HOVEDPLAN FOR HØNEFOSS STASJON

HOVEDPLAN FOR HØNEFOSS BERGENSBANEN KM 90,2

HOVEDPLAN FOR HÖNEFOSS
BERGENSBANEN KM 90,2
GK 4068,1-4

HØNEFOSS STASJON GRUNNUNDERSØKELSE

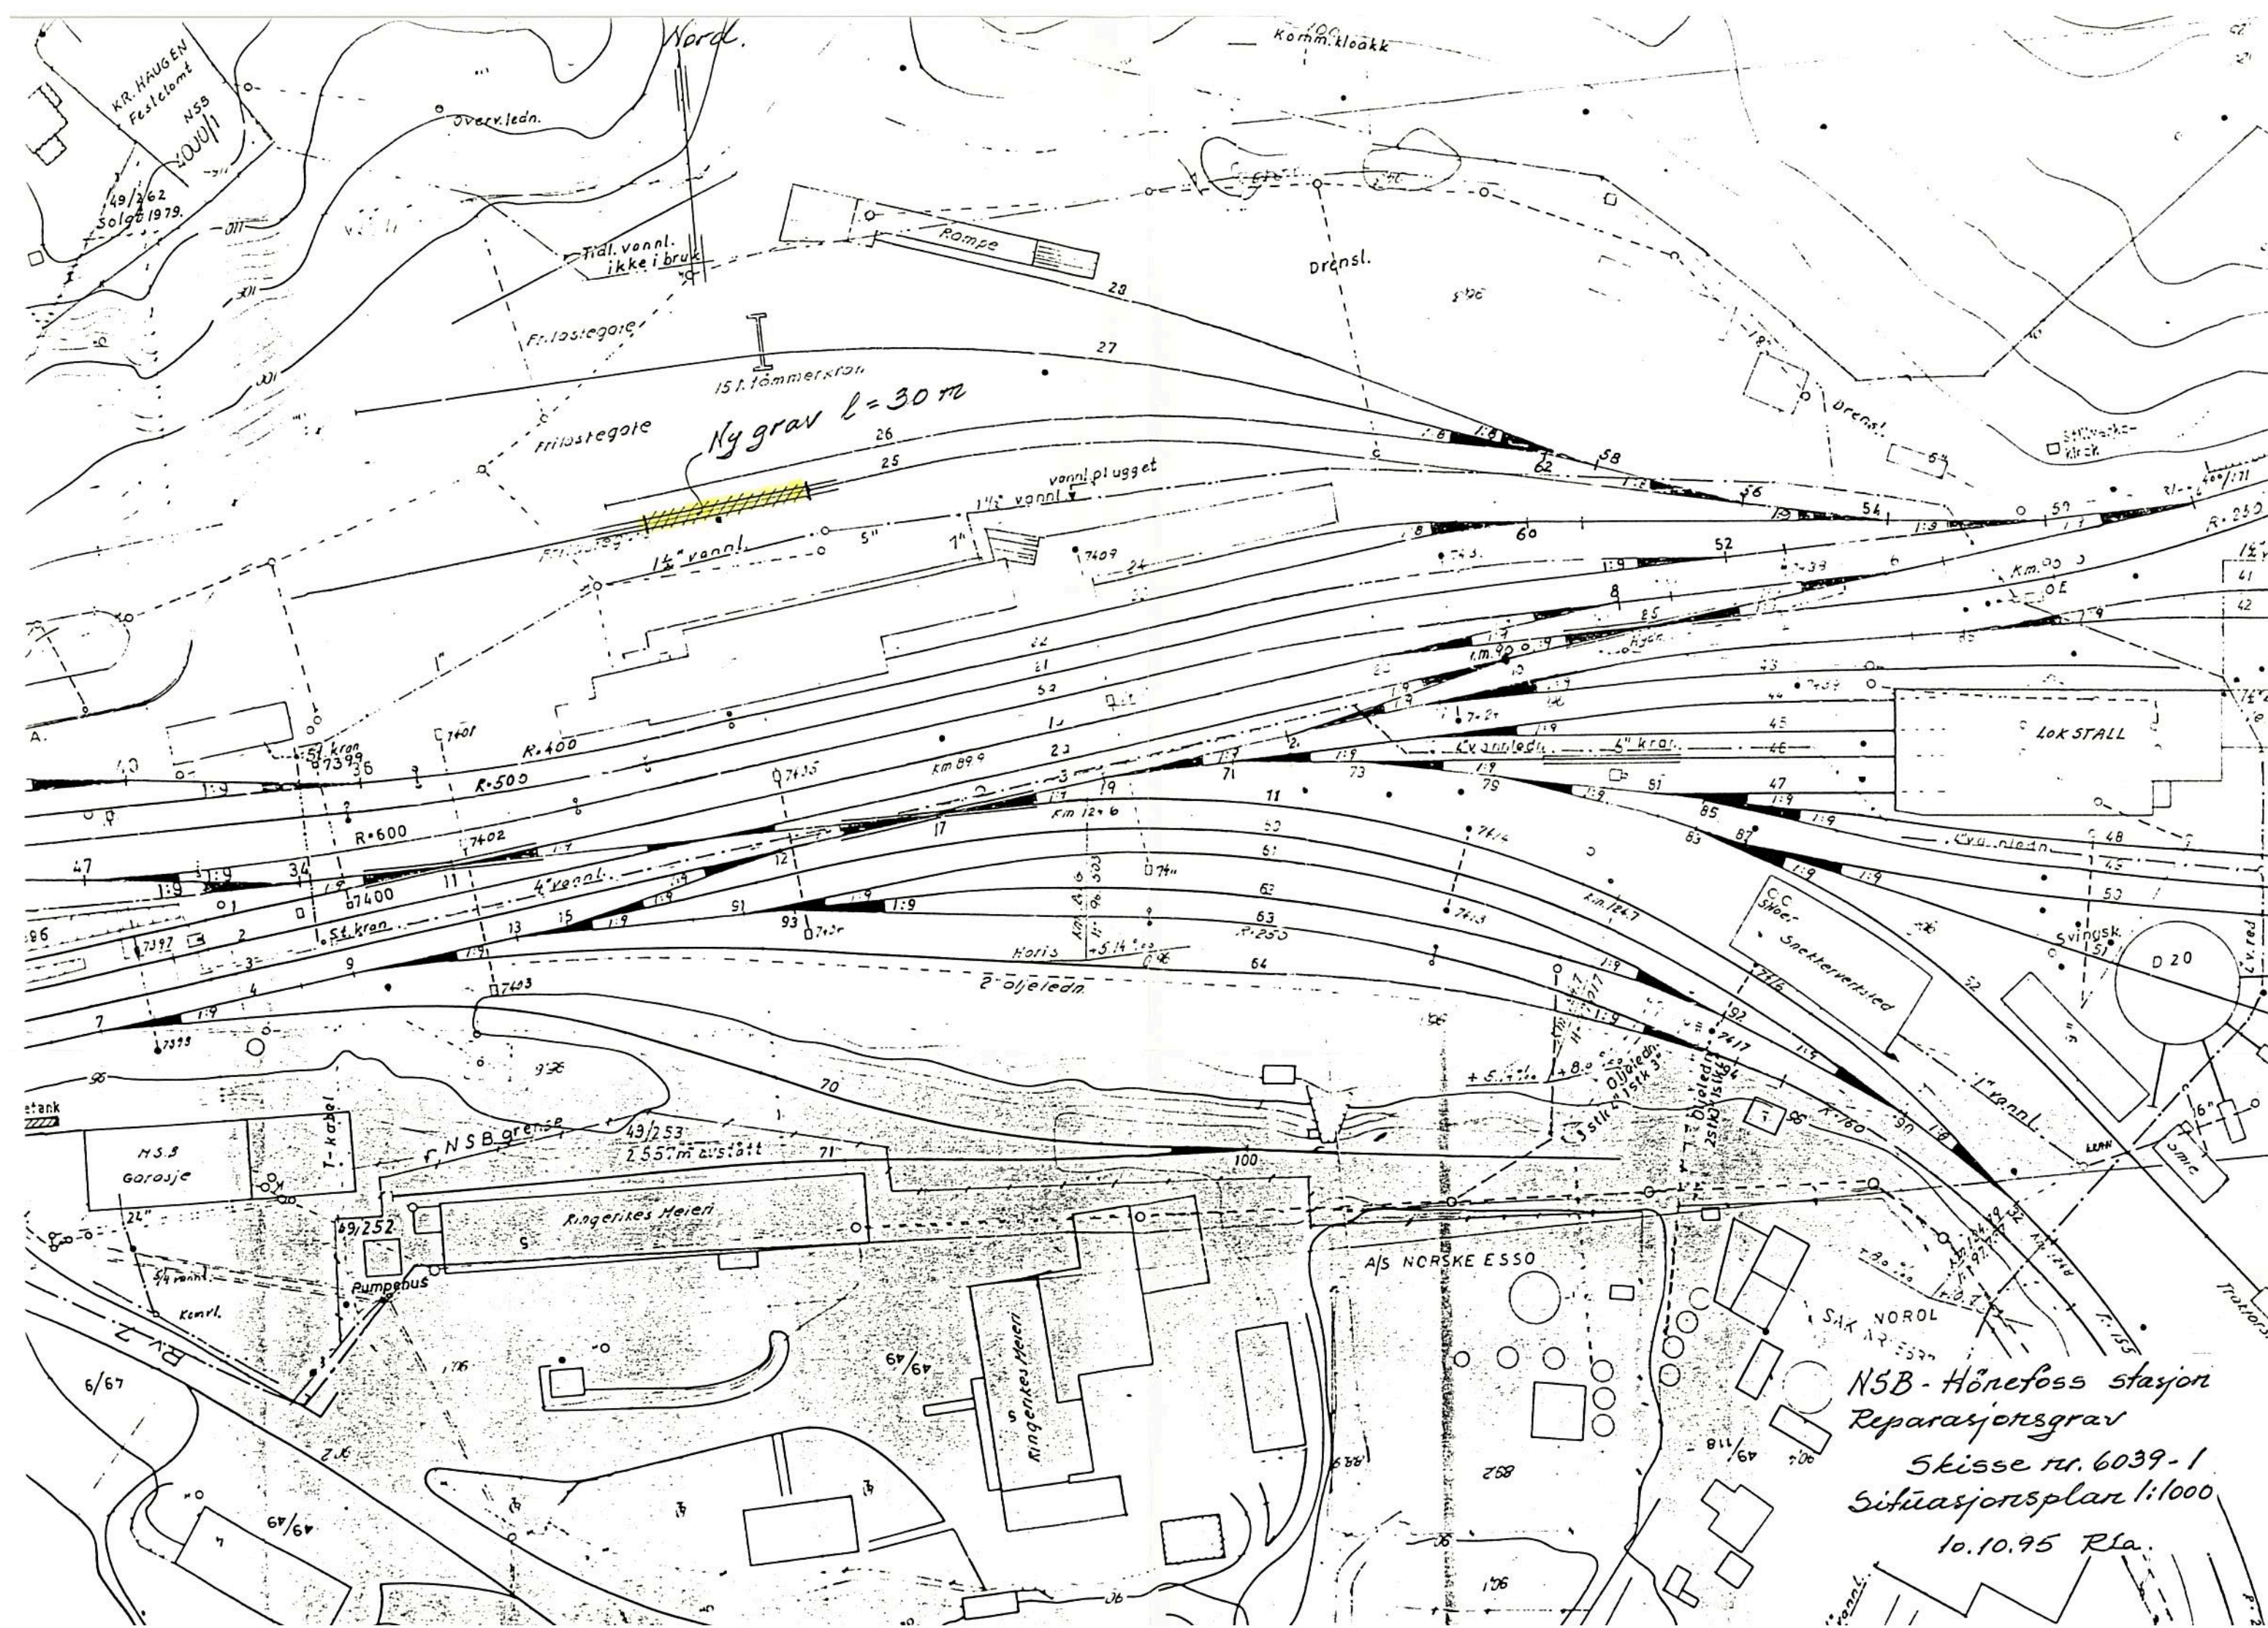
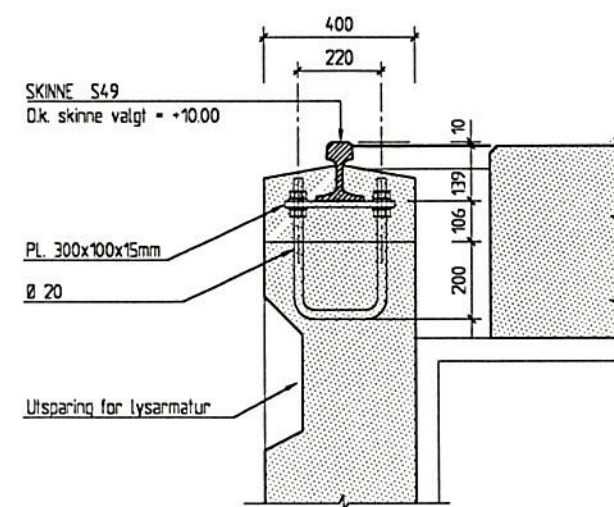
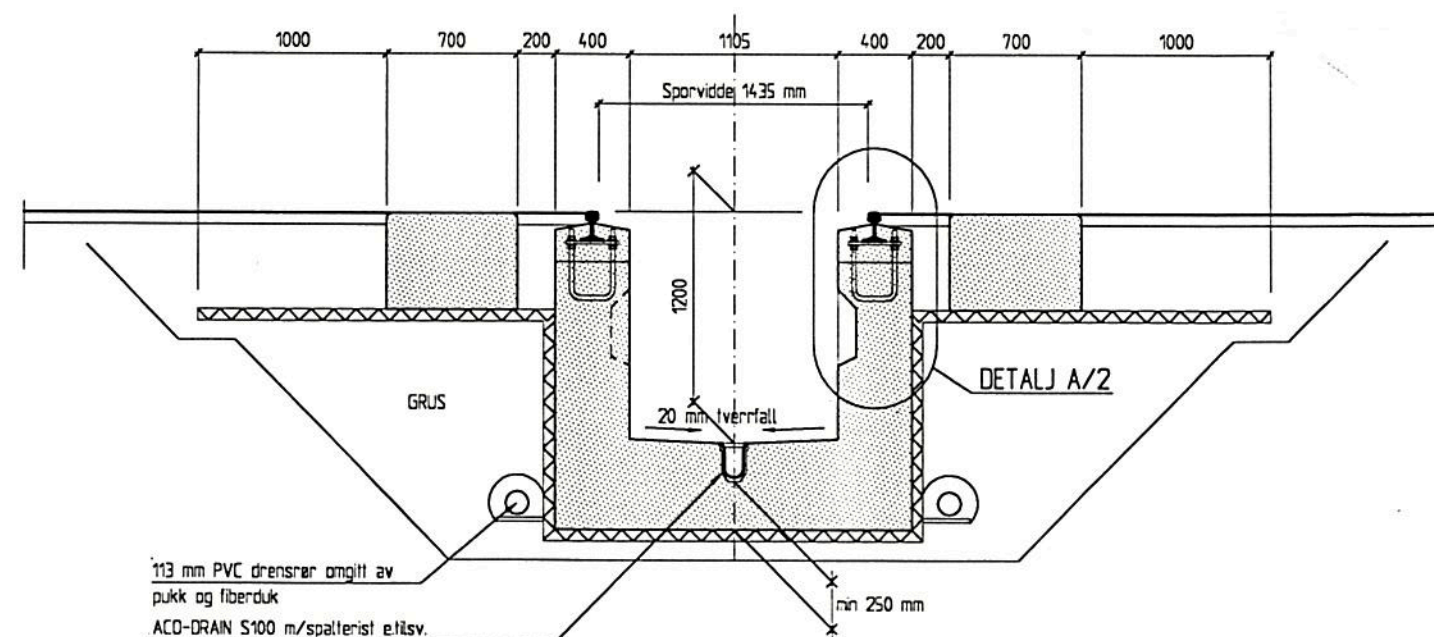
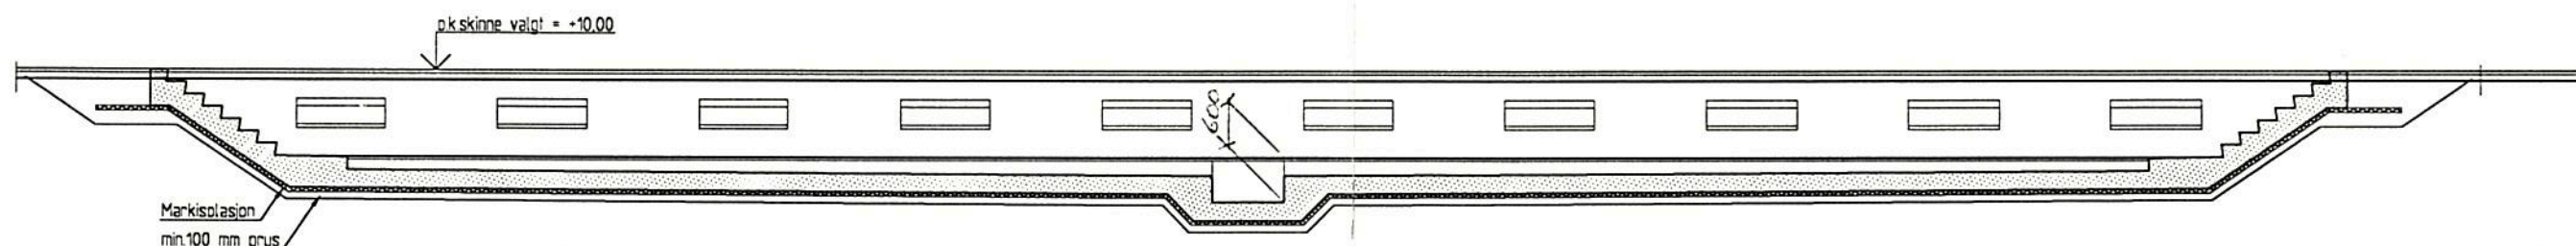
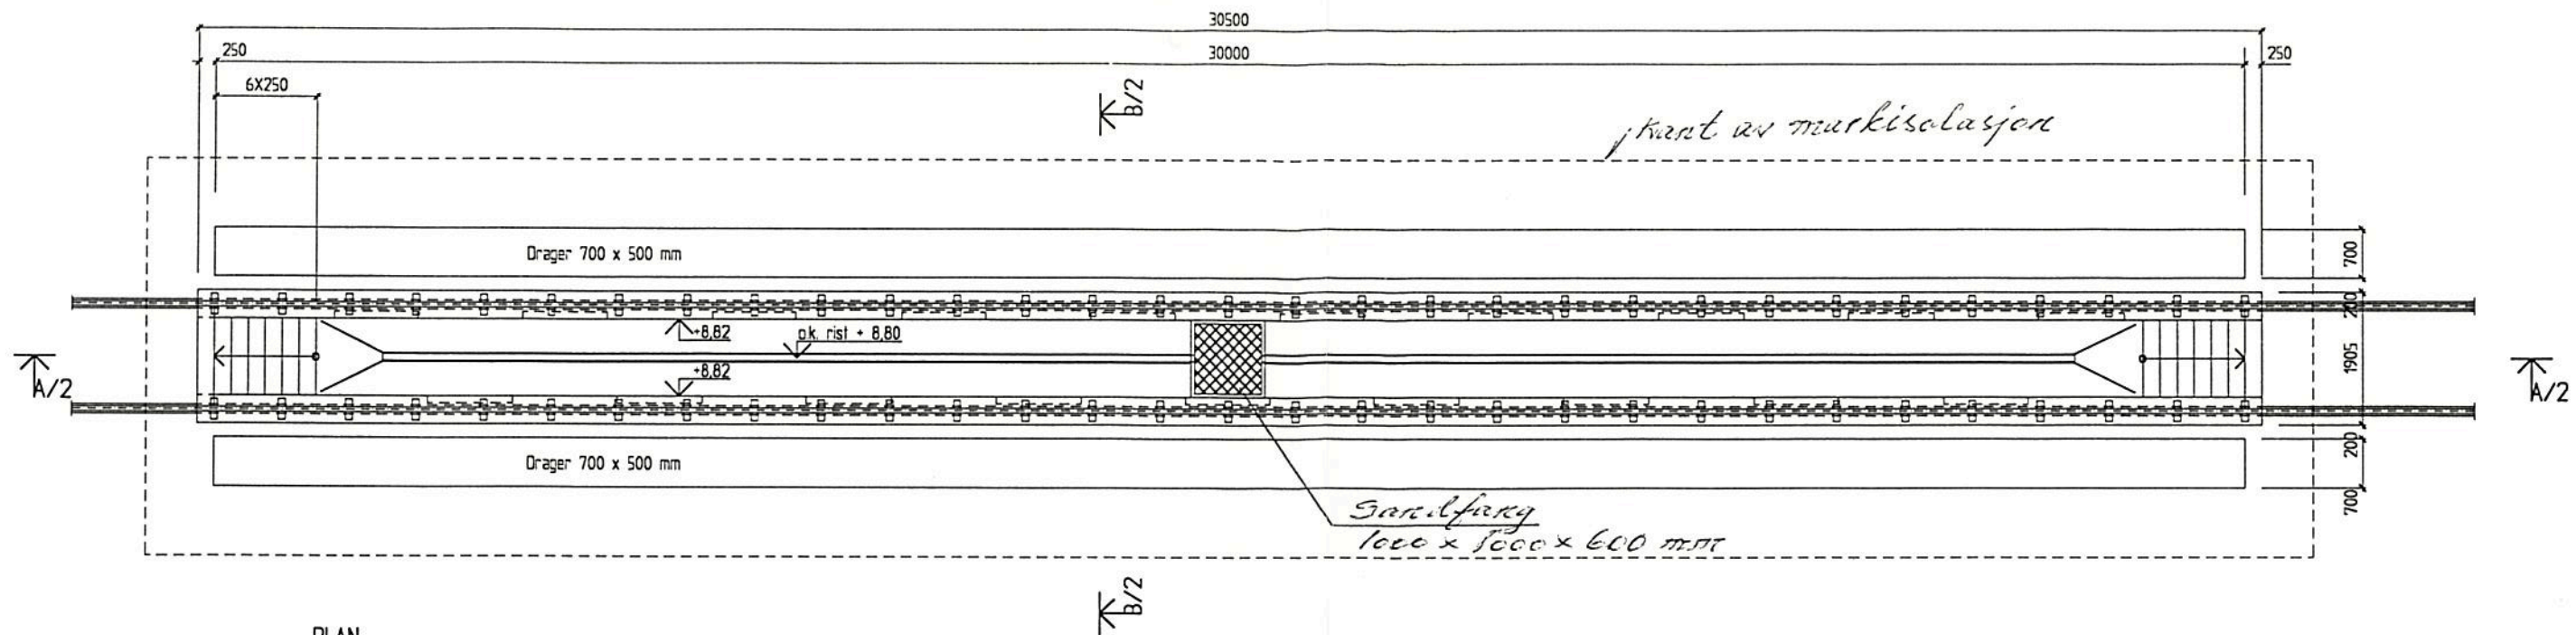
Med henvisning til vår telefonsamtale i går oversendes vedlagt ett sett foreløpige kopier av situasjonsplan, skisse nr. 6039-1, og vårt forslag til plan, snitt og detaljer for ny grav, tegn. nr. 6039-2. Fra NSB Eiendom v/Trondsen er det antydnet at enkelte områder ved Hønefoss stasjon har spesielt dårlige grunnforhold, og vi vil for sikkerhets skyld be om Deres kommentar til den foreslåtte plassering av den nye grava.

Jeg viser til din henvendelse hit den 11.10.95 og sender over resultater av en grunnundersøkelse vi har gjort i nærheten i forbindelse med planlagt utvidelse av frilasteområdet. Det er registrert fast leire og silt på dette sted. Grunnen er telefarlig, men bæreevnen er god.
